## **Bulletin nr 5 - V8 Thunder Cars 2020-07-05**

### **(Tekniskt Reglemente 2019-2021)**

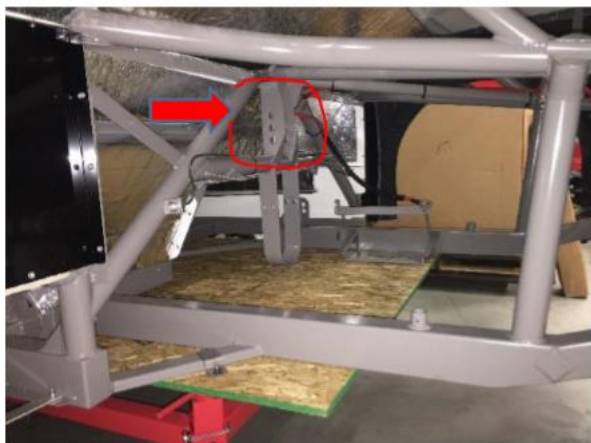
Det är tillåtet att borra ett extra hål för 3:rd link fästet enl. bild. Detta är infört på nya chassin. Det är det nedre hålet som tillkommit. Ligger 31,75mm under mitten hålet C/C.

Howe har på nya chassin infört en förstärkt "fotbox" på förarsidan enl. bild.
